**ITINERARIO PALERMO - AGRIGENTO**

**Lavori di ammodernamento del tratto Palermo - Lercara Friddi, lotto funzionale dal km 14,4 (km 0,0 del lotto 2) compreso il tratto di raccordo della rotatoria Bolognetta, al km 48,0 (km 33,6 del lotto 2 - svincolo Manganaro incluso), compresi i raccordi con le attuali S.S. n. 189 e S.S. n. 121**

## **Report riepilogativo delle Modifiche Tecniche inserite in PV1**

**PROGETTO ESECUTIVO ( SI19)****MODIFICA TECNICA ( SI19)**

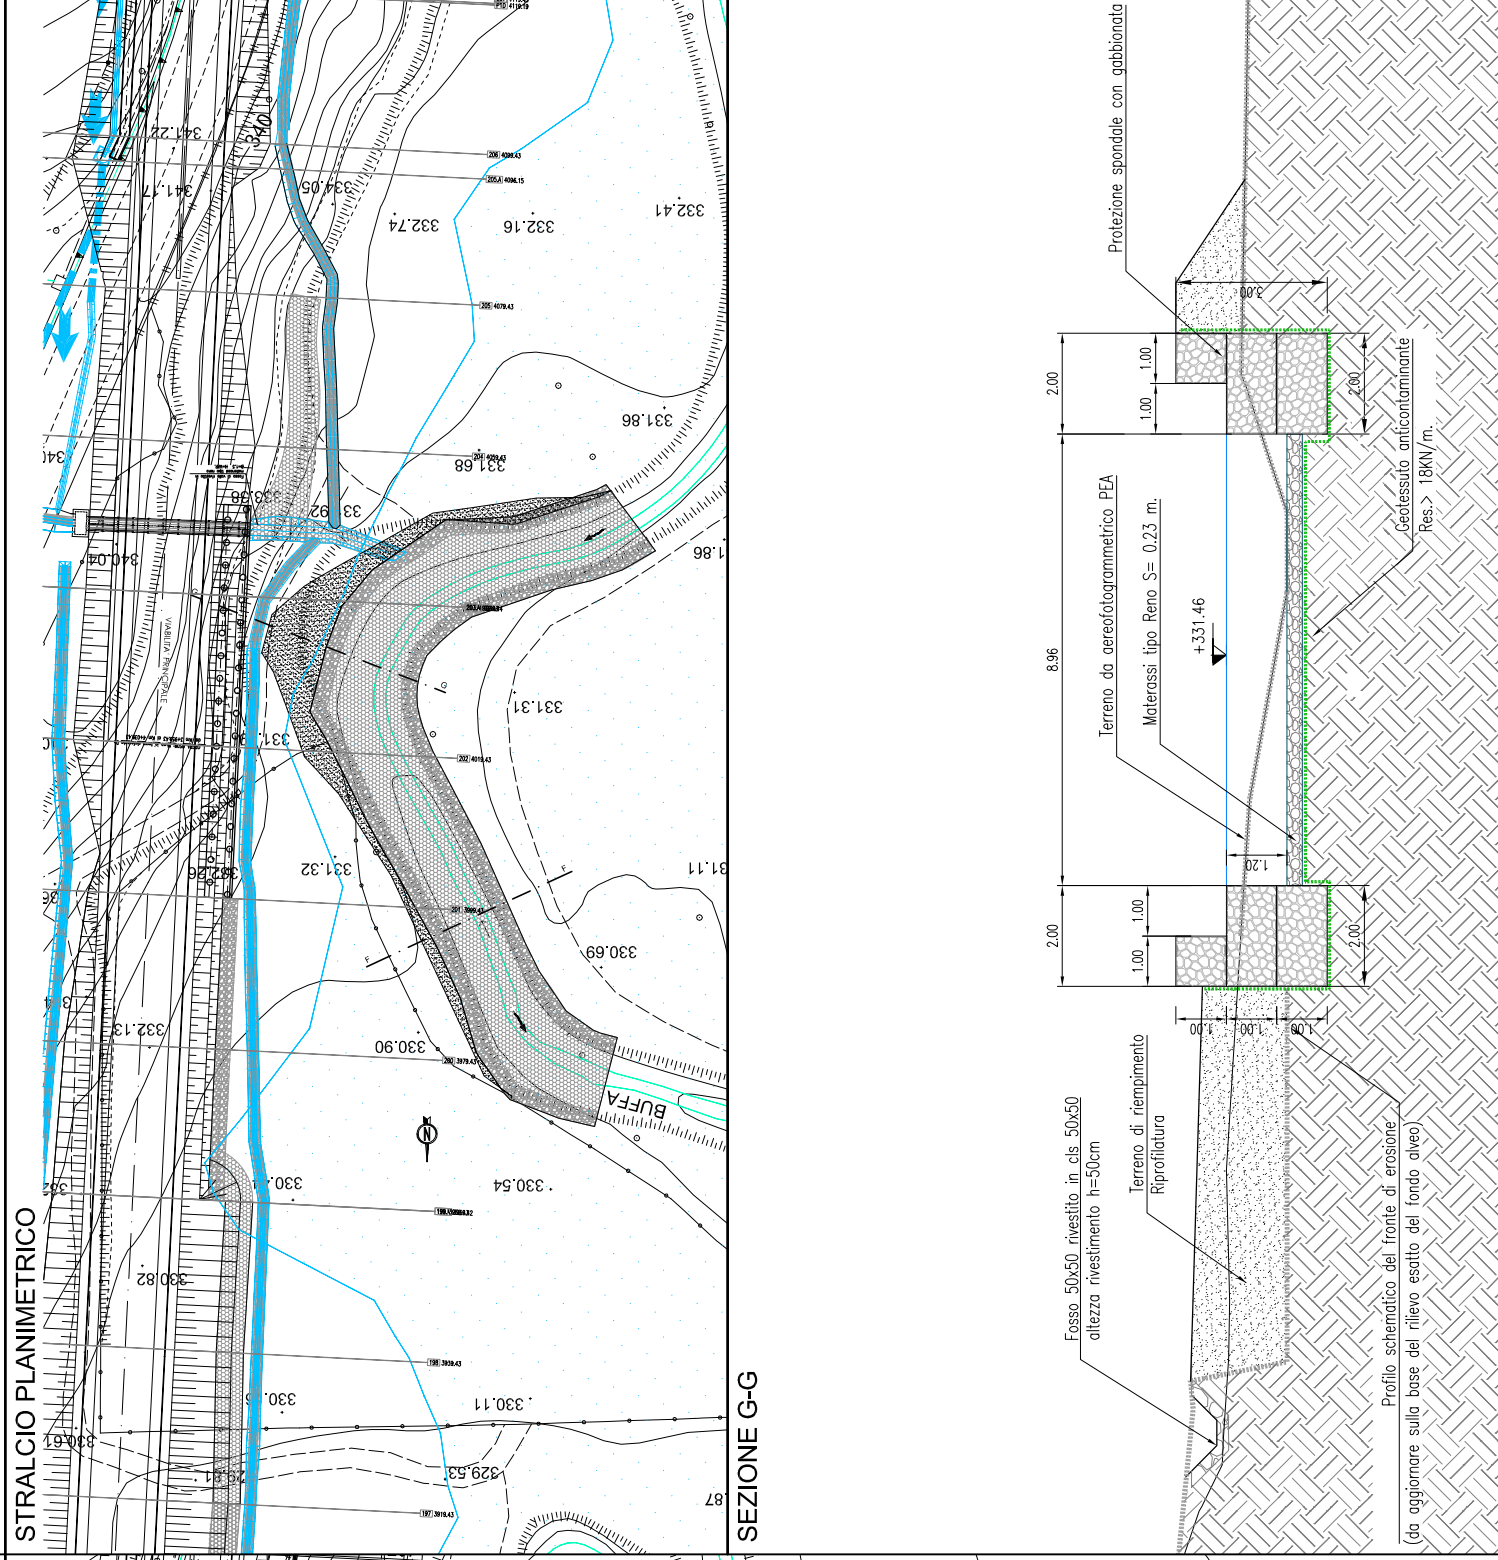
La modifica tecnica n. 132, relativa alle WBS: OS08, AP04, SI19, viene emessa per introdurre degli interventi, ritenuti dal progettista necessari a seguito di un approfondimento del livello di indagine, tramite sopralluoghi e sondaggi nella zona interessata. A valle di tali indagini, si è potuto constatare, infatti, come nelle zone in cui è prevista la realizzazione delle opere in oggetto e nell'intorno delle stesse, sia riscontrabile un evidente mutamento dello stato dei luoghi, rispetto all'originario scenario investigato durante la fase di redazione del PEA e sulla base del quale sono state progettate le opere oggetto di revisione.

In particolare per tutto il tratto in esame, verrà realizzato un approfondimento della bonifica al piede del nuovo rilevato. Nel tratto di maggiore vicinanza del rilevato all'ansa del Torrente Mulinazzo si prevede l'inserimento di un'opera antierosione ed antiscalfamento, posta al piede del rilevato e costituita da una soletta in c.a. su pali, avente funzione di presidio del rilevato stesso nei confronti dei fenomeni erosivi, e nel rimanente tratto si prevede l'inserimento di gabbionate e/o materassi tipo reno al piede del rilevato, aventi funzione di protezione da eventuali futuri fenomeni di esondazione.

**PROGETTO ESECUTIVO ( PO01)**

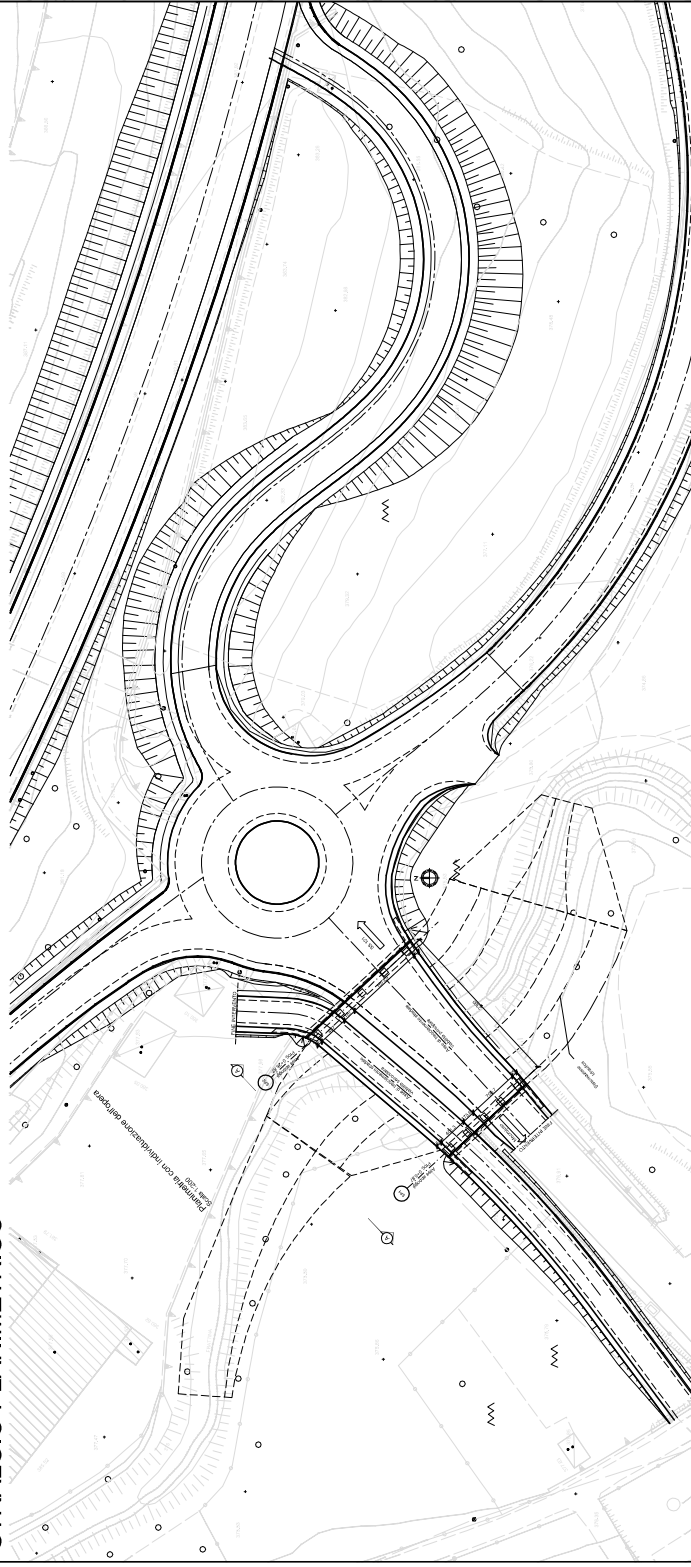
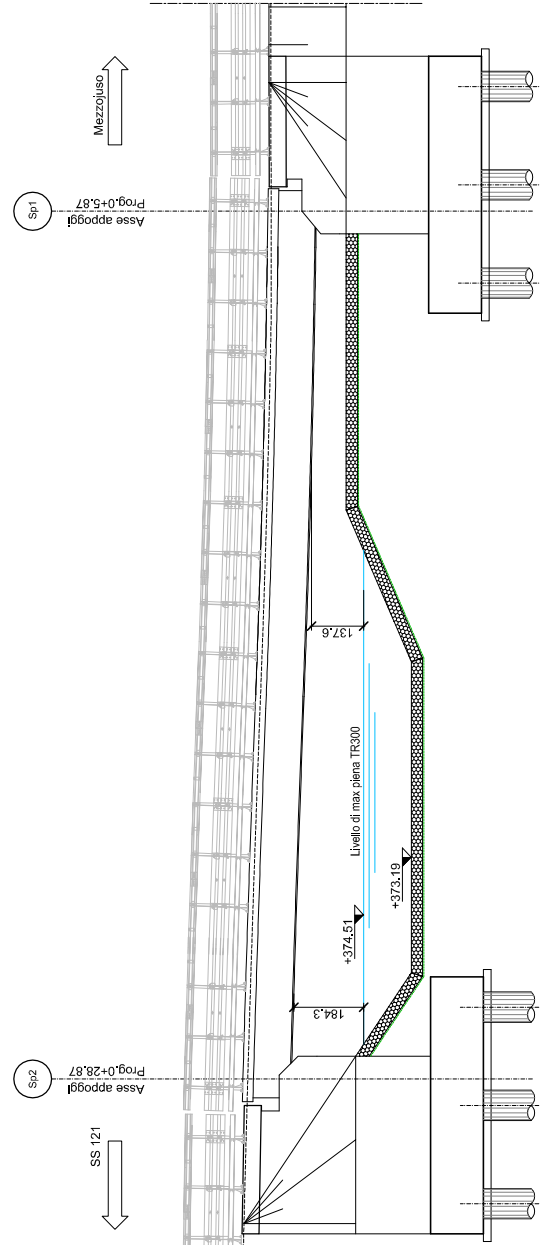
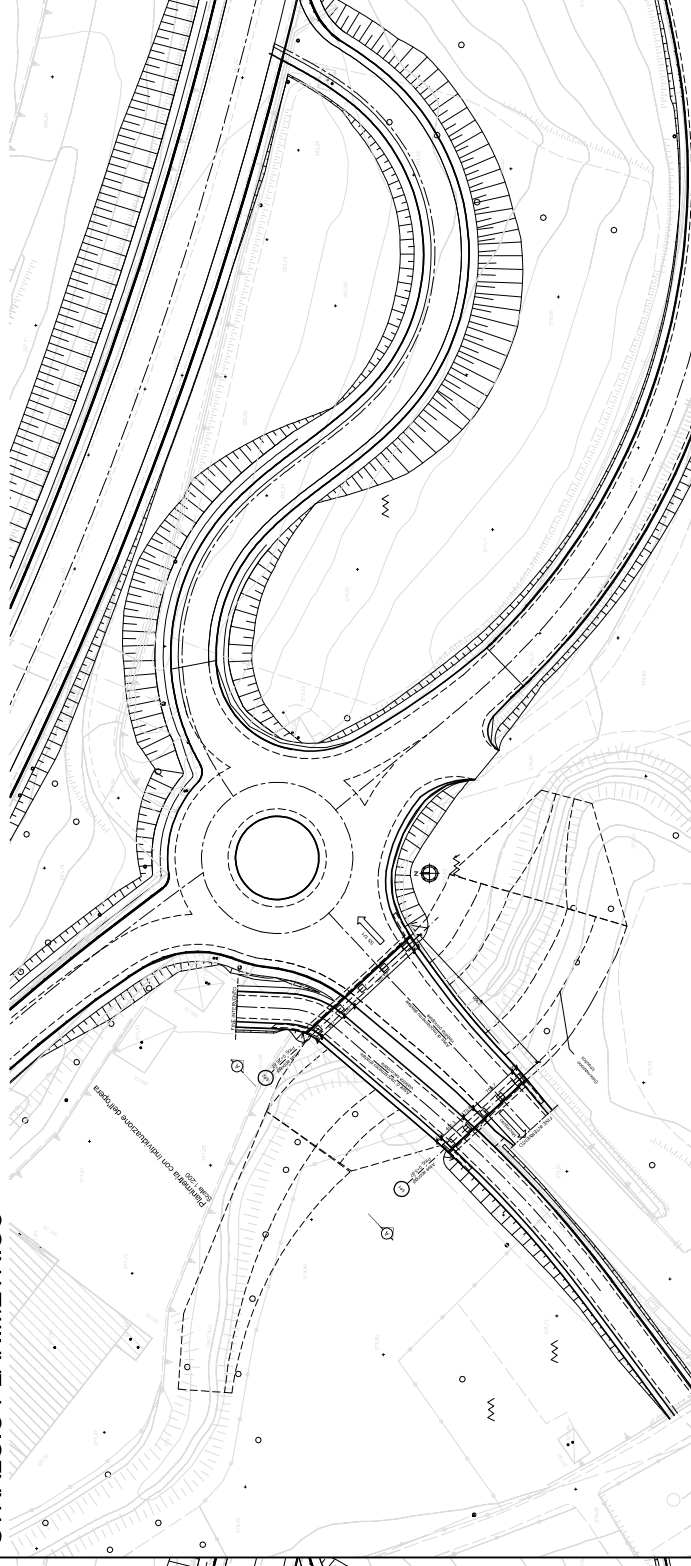
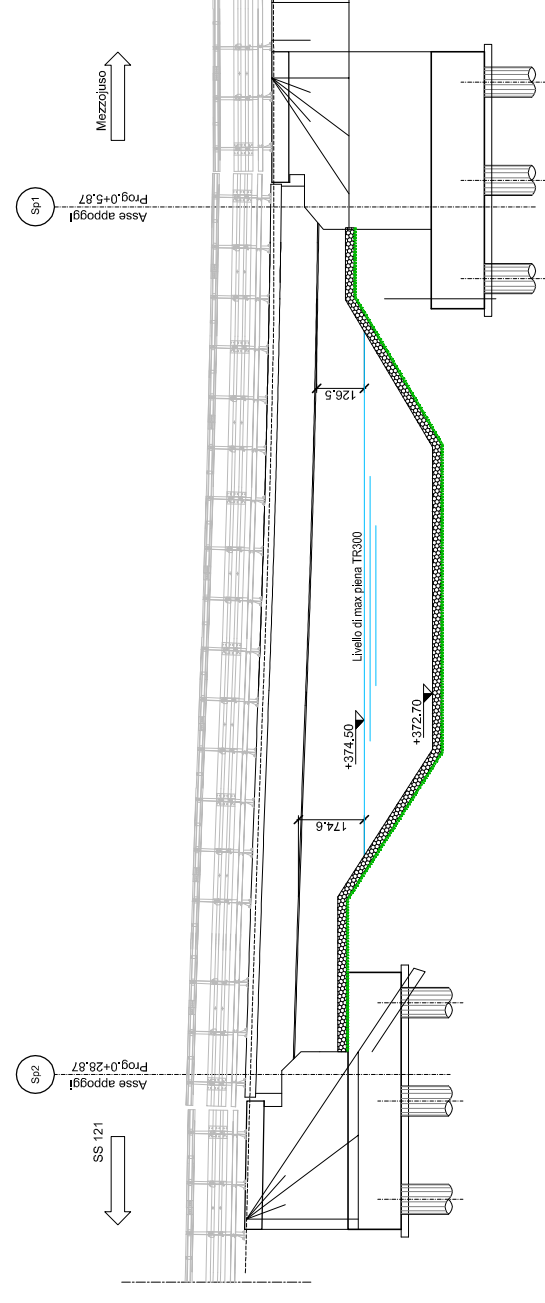
**OGGETTO:** La modifica tecnica n. 149 riguarda la rivisitazione altimetrica della spalla 2 del nuovo ponte Frattina. La soluzione di Progetto Esecutivo prevedeva, per la realizzazione della spalla 2, uno scavo di circa 7 m di altezza. Al fine di limitare l'altezza del fronte scavo, con la modifica tecnica è stato previsto di innalzare la quota di intradosso fondazione, della platea della predetta spalla, di circa 2,25 m. Tale modifica ha consentito di lasciare inalterate le caratteristiche geometriche e le armature dell'intera spalla 2 previste nel P.E., ad eccezione delle altezze del muro frontale e dei muri di risvolto, che si riducono di 2,25 m, con la conseguente rimodulazione delle dimensioni delle rispettive armature. Per i pali di fondazione è stato previsto un allungamento degli stessi, in funzione della nuova quota di intradosso della platea di fondazione.

In seguito alla modifica geometrica della spalla 2, si rende necessario, inoltre, una rettificazione della sistemazione fluviale dell'alveo del Torrente Frattina, già prevista nel P.E..
